**ESTUDO DE IMPACTE AMBIENTAL DAS EXPLORAÇÕES DE PEDRA DE
CALÇADA À PORTUGUESA E DE LAJE DO
PARQUE NATURAL DAS SERRAS DE AIRE E CANDEEIROS**

2º ADITAMENTO AO EIA

**ELEMENTOS/ ESCLARECIMENTOS SOLICITADOS PELA
COMISSÃO DE AVALIAÇÃO
PROC. AIA n.º 1532**

ICAT
Novembro 2006

Figura 1 – Planalto de St.º António. Proposta de optimização de circuitos.

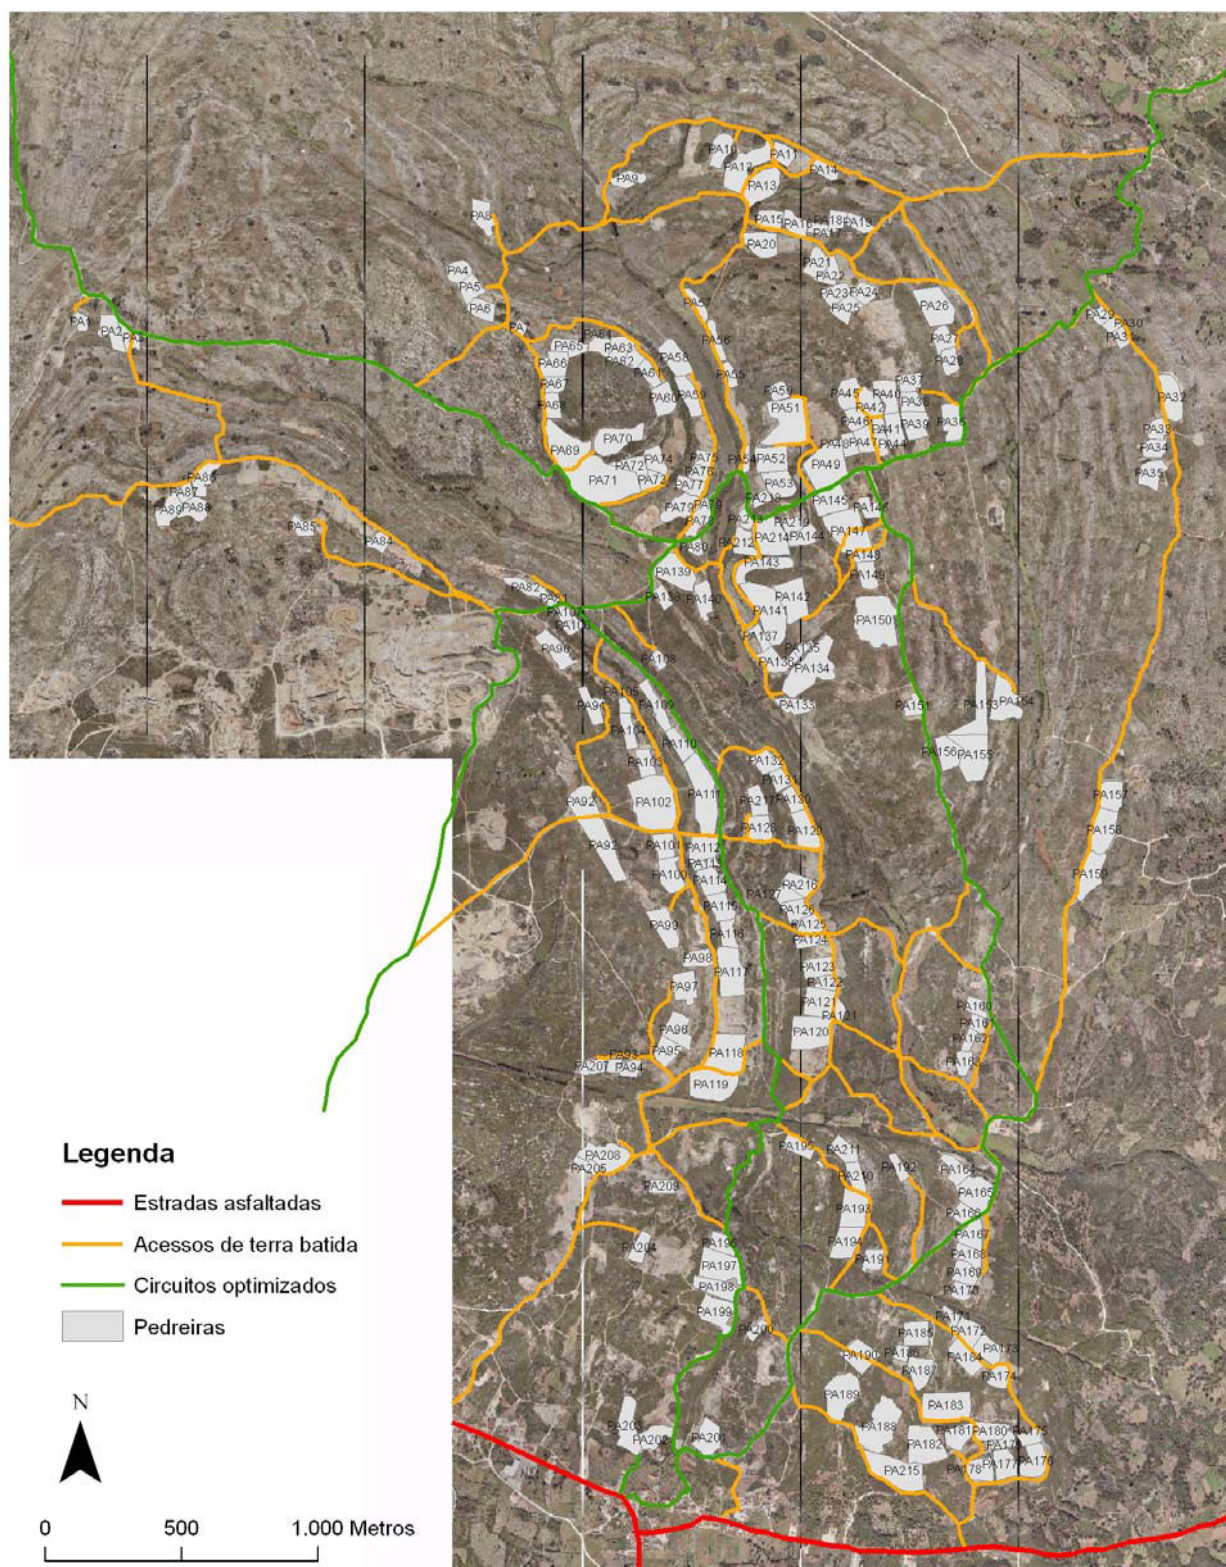
9.4 - Esclarecer cartograficamente quais os acessos, no sector do Planalto de Santo António, que irão ser desviados, conforme referido na página 385 (tomo 2). Deverão ser avaliados os impactos decorrentes desses desvios

Os Planos de Lavra identificam os acessos às pedreiras actuais e os futuros (planta correspondente a 50% do horizonte da exploração), de acordo com os avanços das explorações.

Os Planos de Lavra, ao definirem a rede de acessos às pedreiras considerando as áreas de ampliação propostas e a localização de novas explorações, contribuem de forma decisiva e definitiva para por fim à acção de desviar os acessos em função das necessidades.

Reforçando o referido apresenta-se na Figura 1 a proposta de optimização de circuitos para o sector Planalto de St.º António (Fig. 129, p.416 – V2T2).

Figura 2 – Carta de Desporto de Natureza do PNSAC (PNSAC)

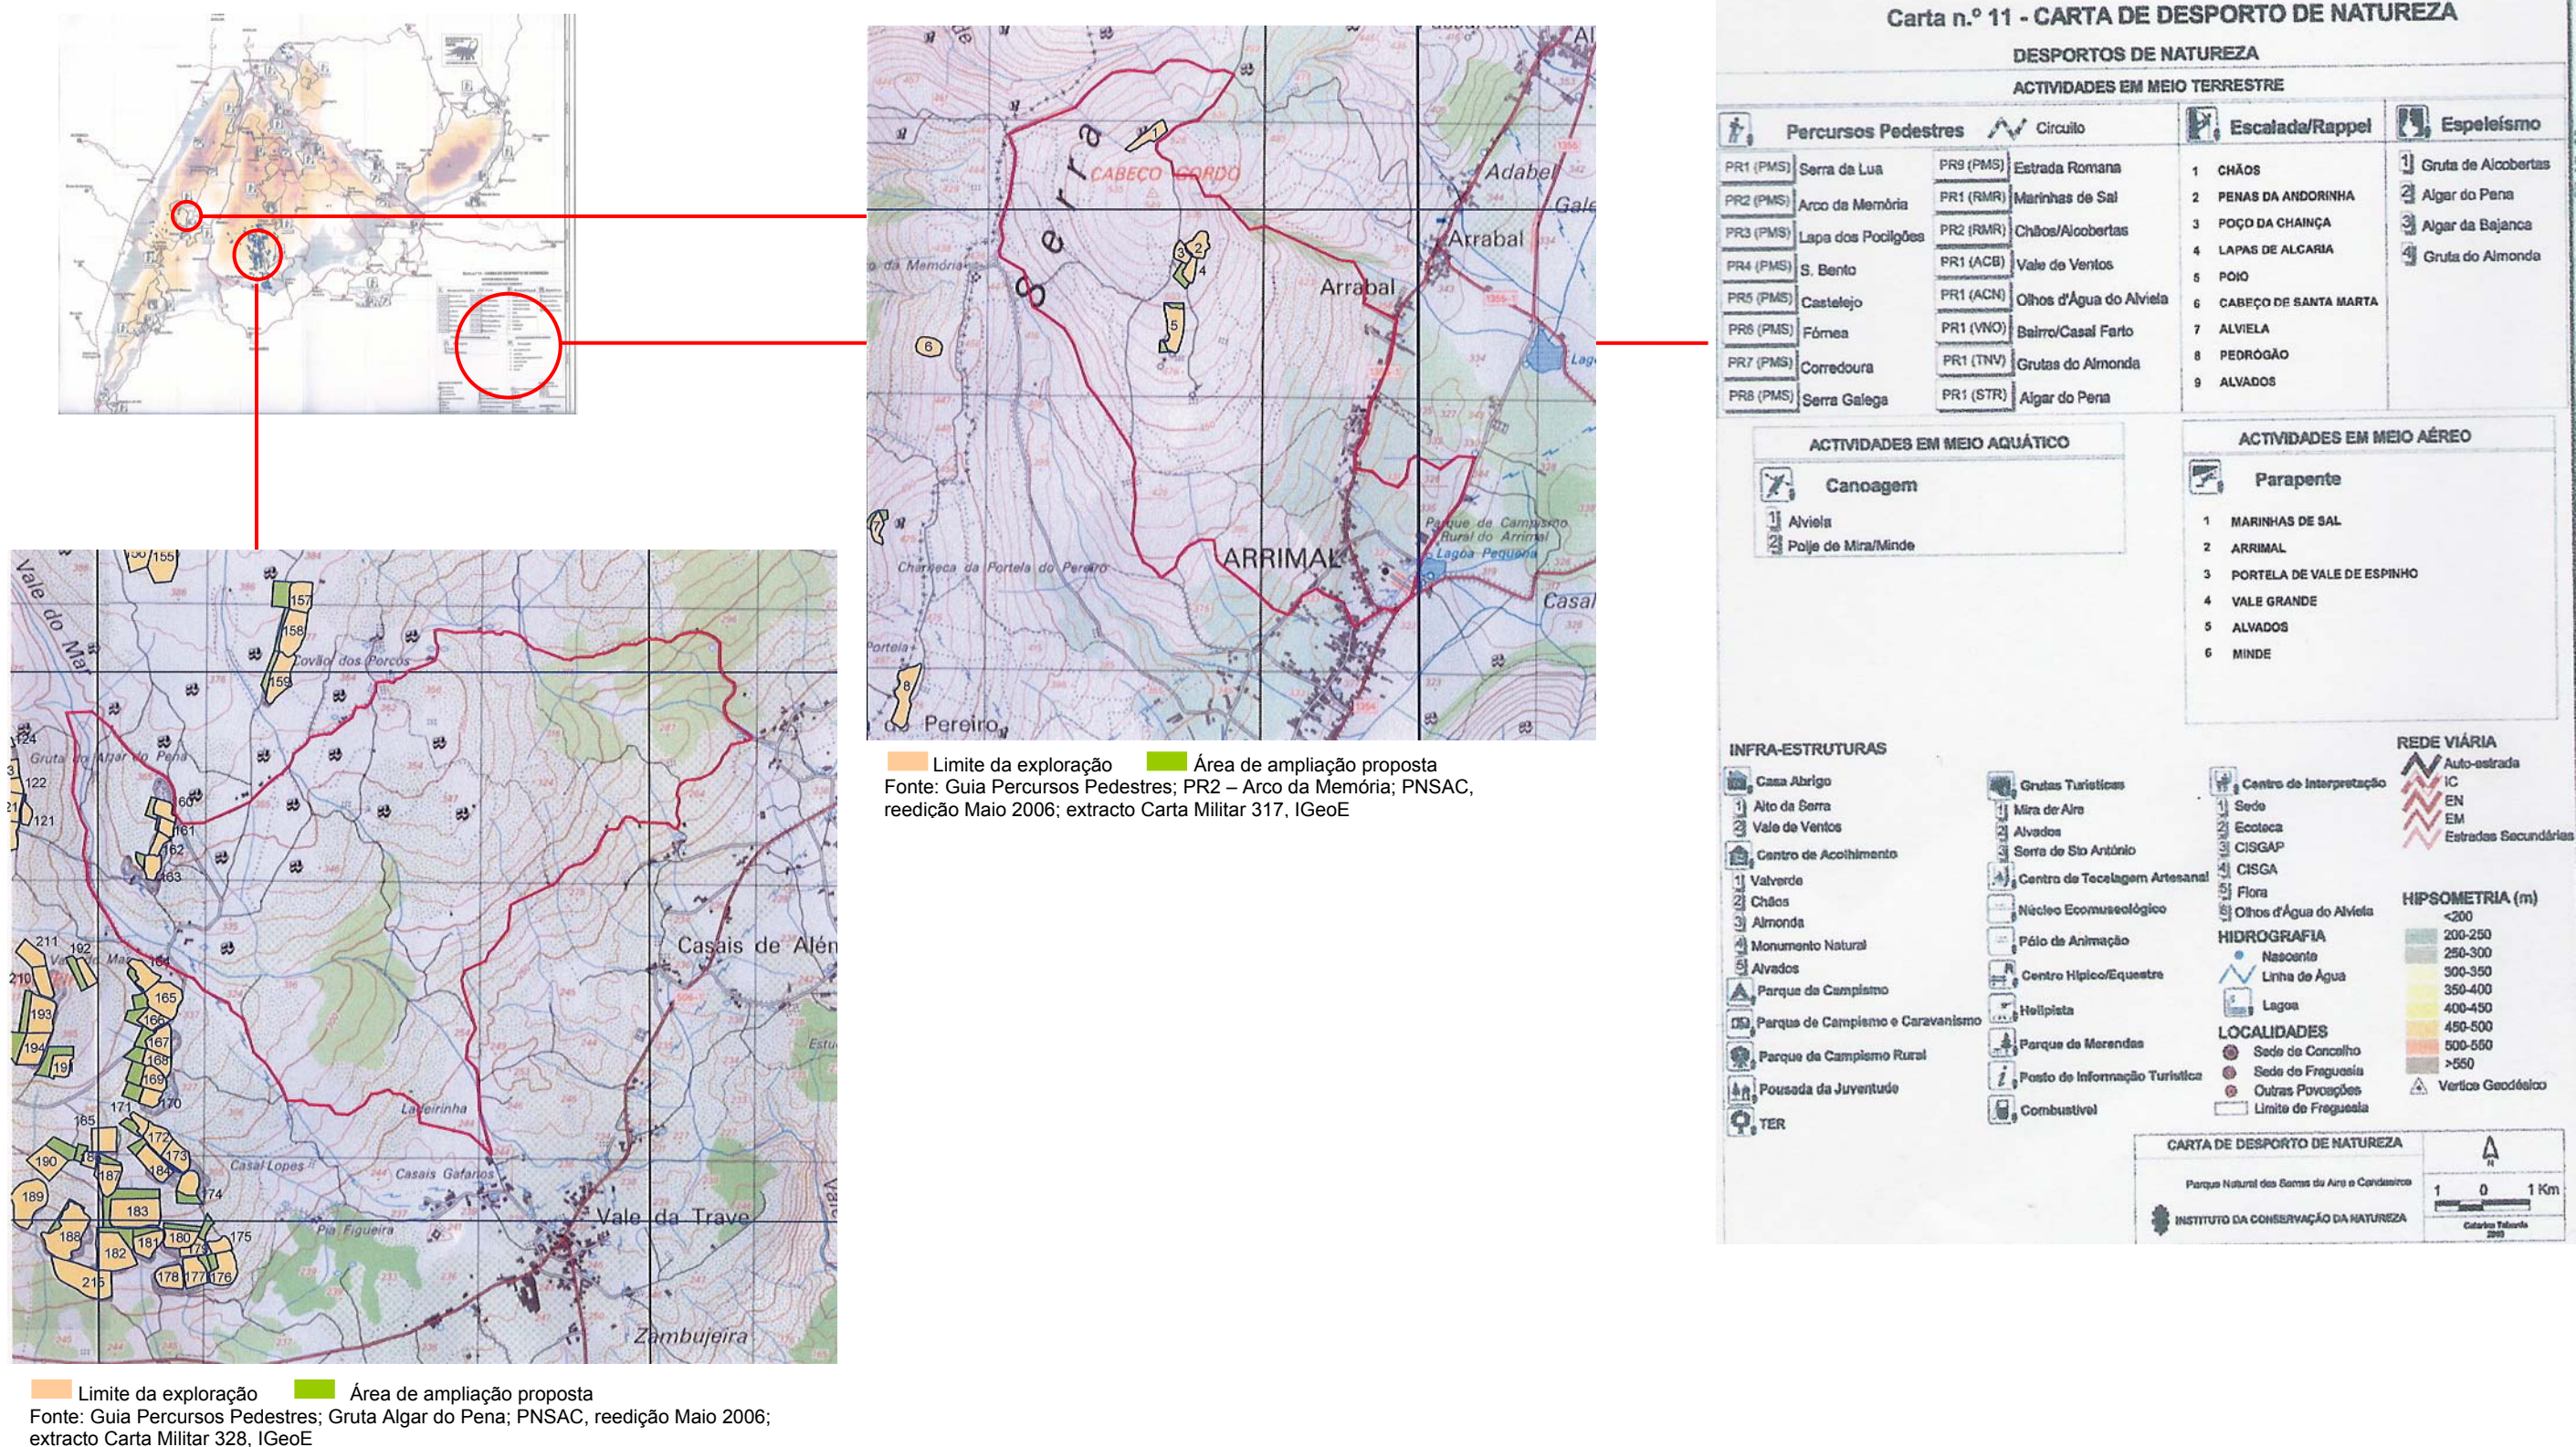
Sendo referido que a proximidade das explorações pode tornar a actividade desportiva mais exposta deve ser clarificada esta informação, identificando as distâncias de salvaguarda necessárias, mencionadas no aditamento mas não especificadas, à prática dos desportos de natureza. Nesta carta devem também estar representados/ assinalados os equipamentos de turismo mencionados.

Figura 3 – Acessos às explorações. Clarificação.

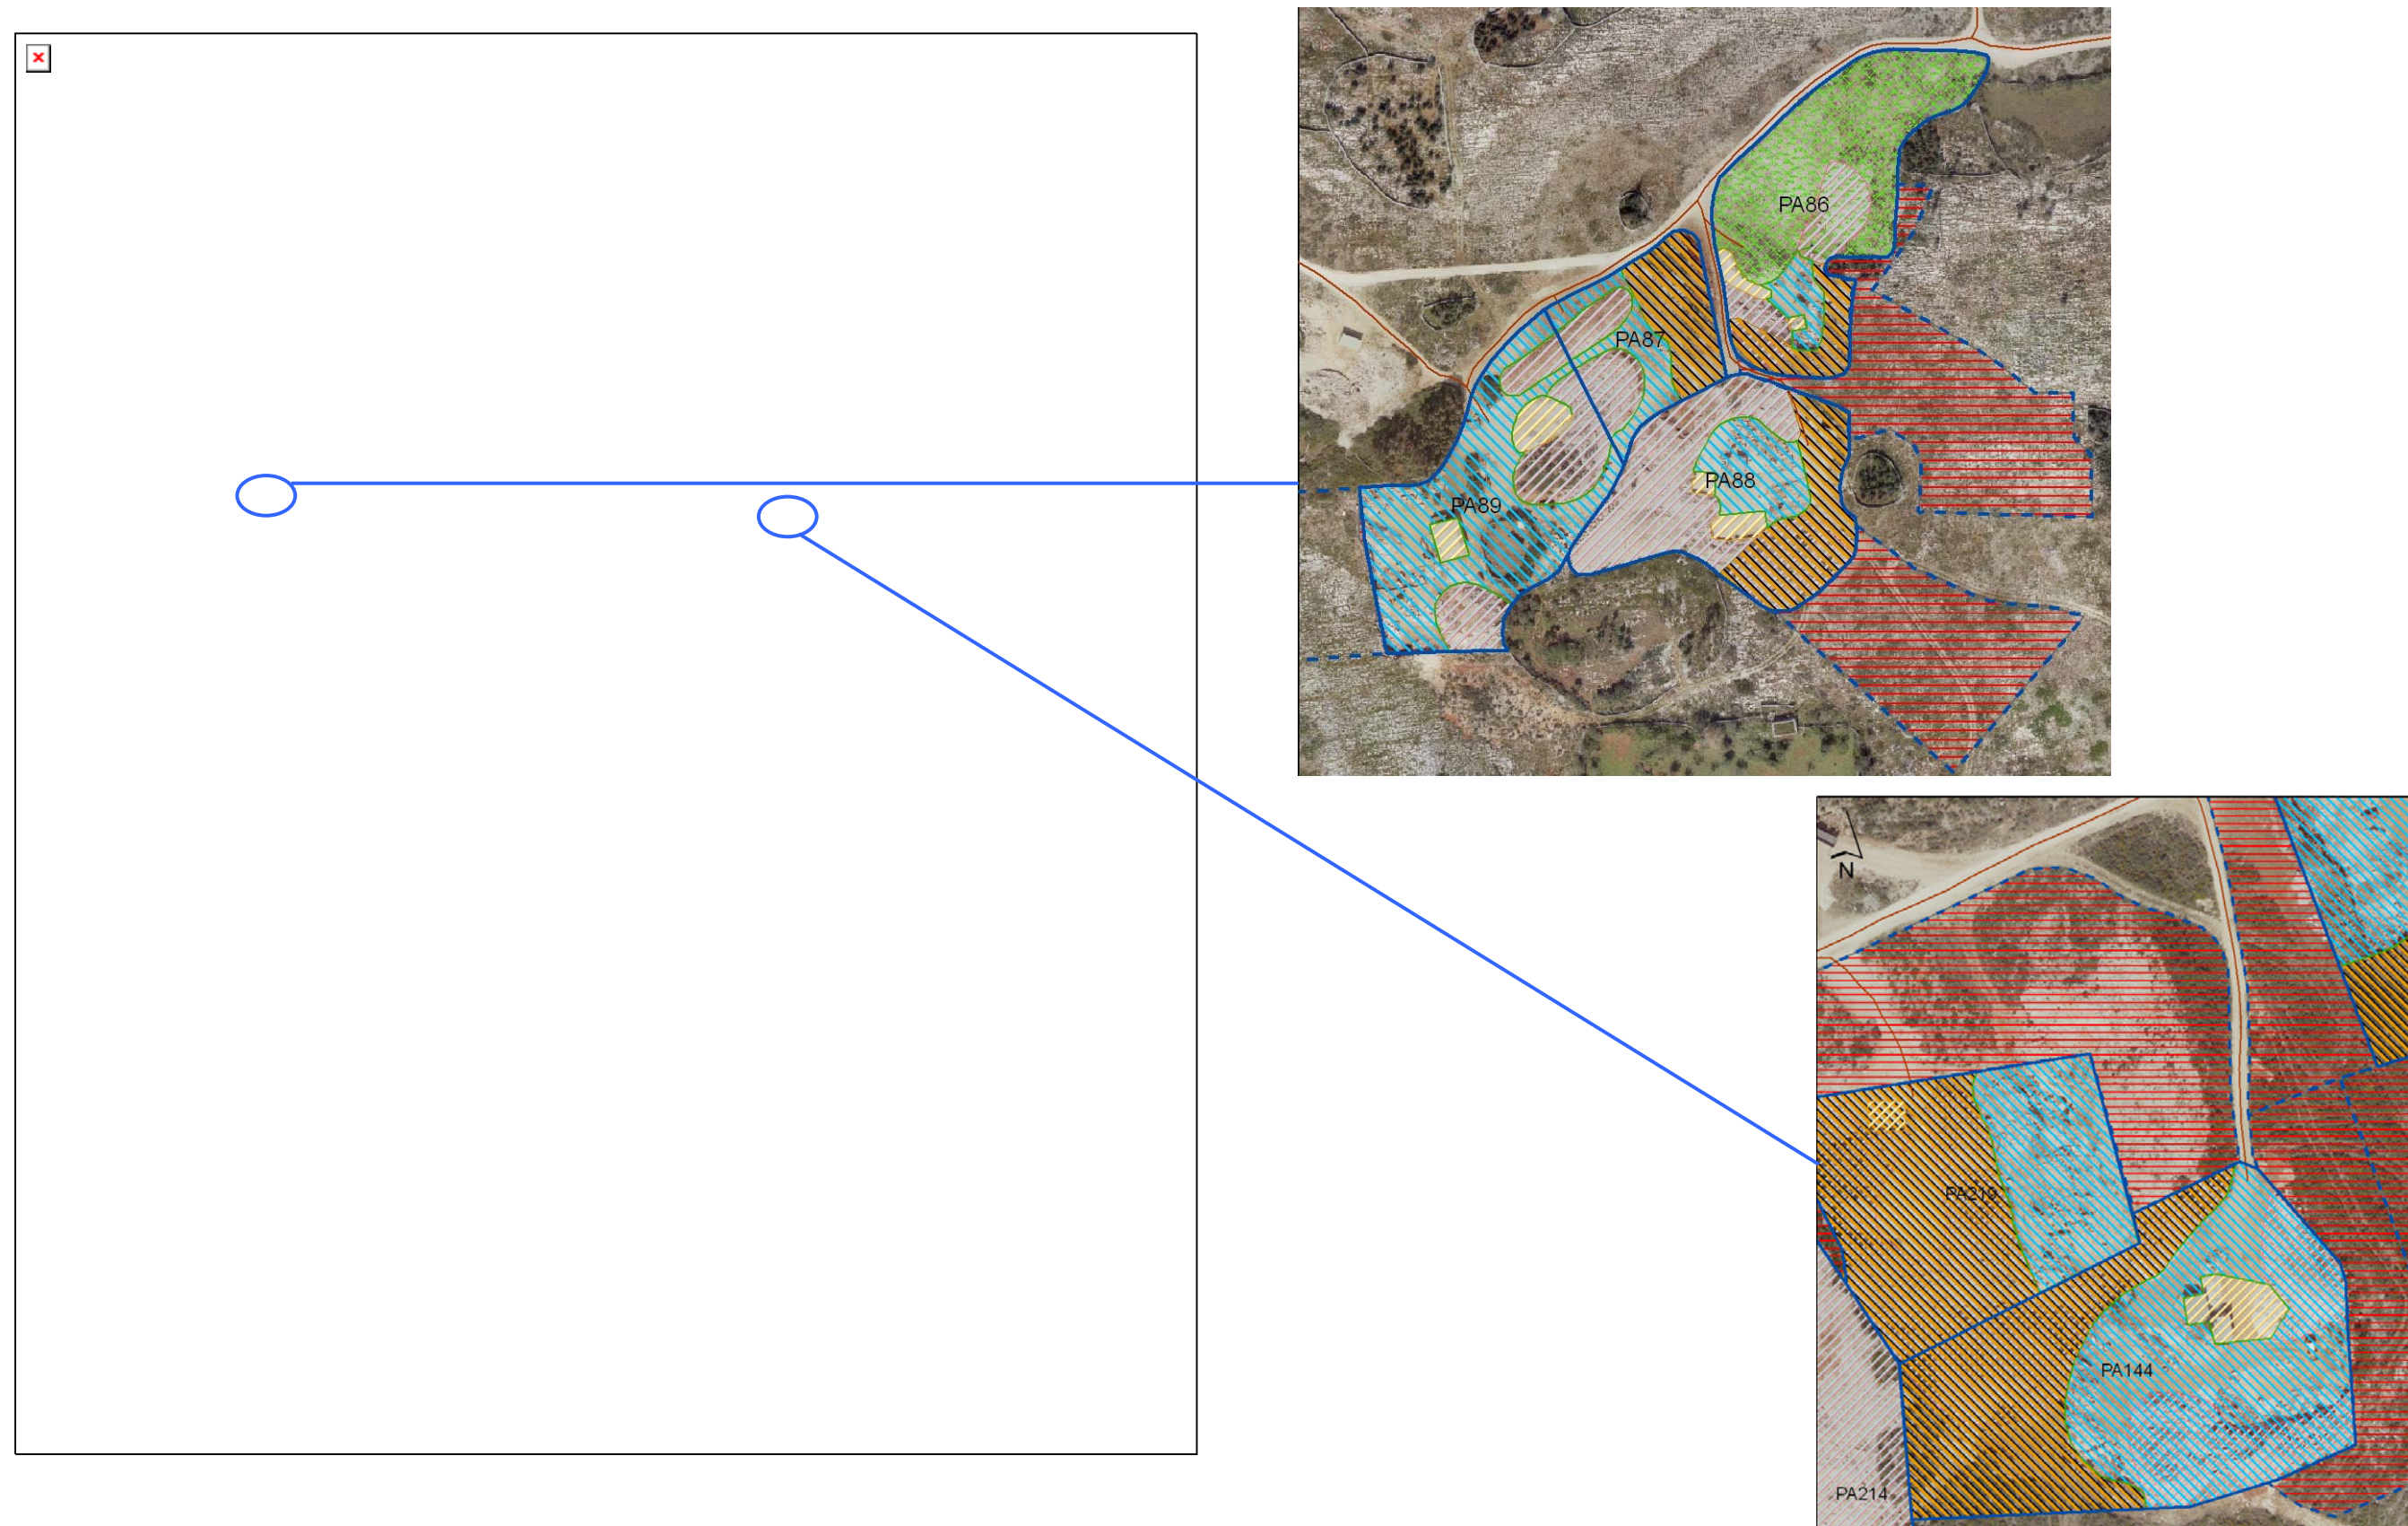
As figuras 42, 43, 44 e 45 têm o objectivo de retratar a rede de acessos existente nos diferentes sectores, nomeadamente quanto aos pavimentos, e não o de identificar todos os acessos às explorações, aspecto que é apresentado nos respectivos Planos de Lavra individuais.
